DIREZIONE GENERALE ARCHEOLOGIA, BELLE ARTI  
E PAESAGGIO  
Servizio V

*Oggetto:* [ID\_VIP: 5805] Progetto: Autostrada A24 – Tratta L'Aquila-Teramo “Interventi di demolizione e ricostruzione fuori sede del nuovo viadotto di svincolo di San Gabriele-Colledara” – Comune di Colledara (TE). Procedura: Verifica di assoggettabilità a VIA, art. 19, del D.lgs. 152/2006 e ss.mm.ii. Proponente: Autostrada dei Parchi S.p.A.  
Osservazioni della Direzione generale ABAP del Ministero della cultura

Fig.1 - Planimetria del nuovo viadotto san Gabriele (tratto da: SIA, p. 26, Fig. 6.3)

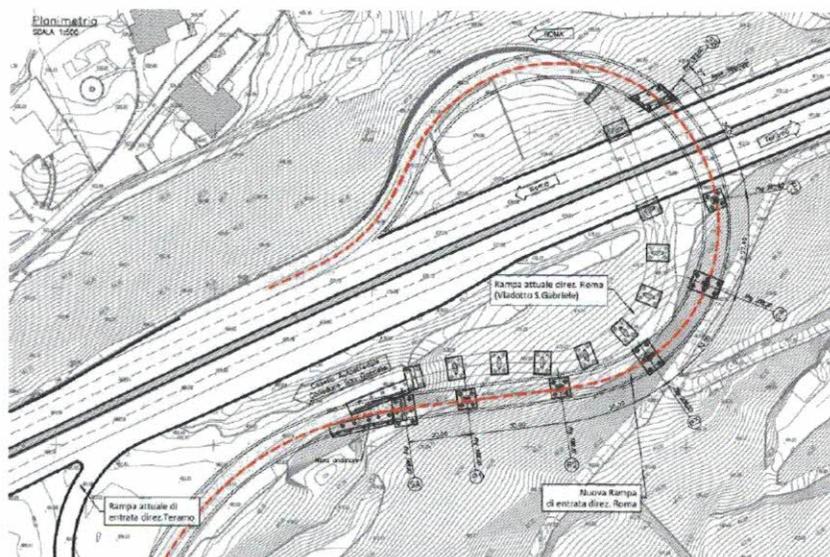
**CONSIDERATO** che l'intervento di cui all'oggetto consiste nella demolizione dello svincolo autostradale Colledara-San Gabriele e la ricostruzione fuori sede di un nuovo viadotto sismicamente adeguato, lungo circa 430 m e con maggiore raggio di curvatura, costituito da 6 campate (in riduzione rispetto alle 10 attualmente esistenti), con luce massima di 36 m per la campata di scavalco dell'autostrada, e da pile monofuso circolari di diametro 2600 mm di altezza massima pari a 18 mt sormontate da un unico appoggio centrale (v. Fig. 1);
